Onderwerp Informeren over uitkomsten quick scan Herewegaansluiting

Ons kenmerk 4482069

Datum 23 JUN 2014 Uw brief van

Afbeelding: verkeersprognose variant 5 (vergeleken met TB ontwerp)

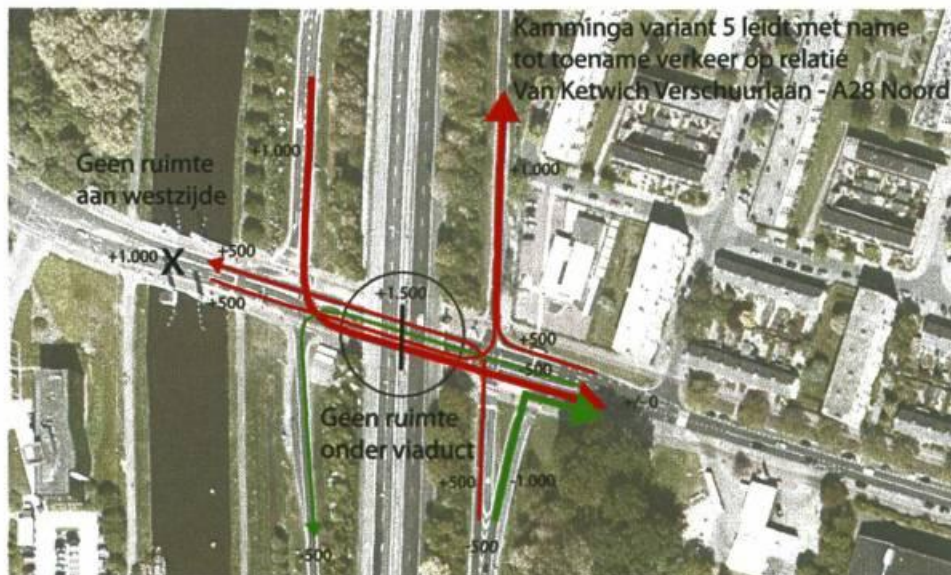
- Er blijft sprake van een afname van de hoeveelheid verkeer op de Vondellaan (noordelijk deel) met -2.000 ten opzichte van het TB-ontwerp. Ook de cijfers voor de Verbindingsweg blijven onveranderd (-8.000). Ook de toename op de De Savornin Lohmanlaan en de Helperzoomtunnel verandert niet (+1.000).

- Door het ontkoppelen van zowel de Nicolaas Beetsstraat, de Vondellaan en de Queridolaan van de Van Ketwich Verschuurlaan neemt het verkeer op de Van Ketwich Verschuurlaan toe met +1.000 in het oostelijk deel tot +3.500 in het westelijke deel.

- De hoogste toename is direct ten oosten van de Nicolaas Beetsstraat. Door de ontkoppeling van de Nicolaas Beetsstraat moet het verkeer uit de wijk omrijden om uiteindelijk op de Van Ketwich Verschuurlaan te komen. Dit verklaart ook dat direct ten westen van de Nicolaas Beetsstraat geen toe- of afname is op de Van Ketwich Verschuurlaan.

- De intensiteiten op het zuidelijk deel van de Van Lennepleaan nemen toe van 1.000 naar 4.000. Door de toename van verkeer op de Van Ketwich Verschuurlaan maakt minder verkeer gebruik van de Vestdijklaan. Dit is door de drukte een minder aantrekkelijke route geworden. De intensiteit neemt hier af van 5.500 naar 4.500 motorvoertuigen per etmaal. Het verkeer op het zuidelijke deel van de Vondellaan neemt af met 1.000 motorvoertuigen per etmaal. Dit is een doodlopende straat geworden.

Zoals aangegeven in onze vorige brief verandert met de maatregelen uit variant 5 het gebruik van de aansluiting Groningen Zuid op de Van Ketwich Verschuurlaan. In de aangepaste quick scan is dit nog steeds zo. Door de afsluiting van de Vondellaan voor verkeer van en naar Hoogezand gebruikt een deel van dit verkeer de aansluiting Groningen Zuid. Dat wil zeggen dat met name de 'linksaf stromen' vanaf het Julianaplein naar de Wijert toenemen en de 'rechtsaf stromen' vanuit de Wijert richting Julianaplein ook. Het gaat om een toename van +1.000 op de op- en afrit A28-Noord. Ook ontstaat onder het viaduct een toename van +1.500.

- Er komt een extra stroom verkeer van +1.000 op de afrit vanaf het Julianaplein naar de Van Ketwich Verschuurlaan. Ook krijgt het verkeer van en naar de Laan Corpus den Hoorn een extra verkeerstroom van +1.000 te verwerken. Daarmee wordt het kruispunt westelijk (kanaalzijde) van het viaduct zwaarder belast, wat een invloed heeft op de doorstroming. Waarschijnlijk zijn extra opstelstroken nodig om het verkeer goed te kunnen blijven afwickelen. Een extra opstelstrook onder het viaduct maken is niet mogelijk, omdat de pijlers van het viaduct in de weg staan, tenzij het viaduct wordt vernieuwd. Een extra opstelstrook op de brug over het kanaal aanbrengen is ook niet mogelijk, tenzij de beweegbare brug wordt verbreed of vernieuwd.

- De toename van +1.500 onder het viaduct en op het knooppunt ten oosten van het viaduct lijkt opgevangen te kunnen worden met de maatregelen die in het TB al zijn voorzien, waarbij de opstelstroken bij het knooppunt aan de oostzijde worden uitgebreid.

Het totaal van deze gevolgen leidt tot de conclusie dat ingrijpende aanpassingen rondom de aansluiting A28 noodzakelijk zullen zijn, die eerst aan de hand van uitvoerig verkeersonderzoek en een uitgekiend wegontwerp nader moeten worden vastgesteld.

Gezien deze consequenties en de te verwachten hoge investeringskosten vinden wij dit niet wenselijk.
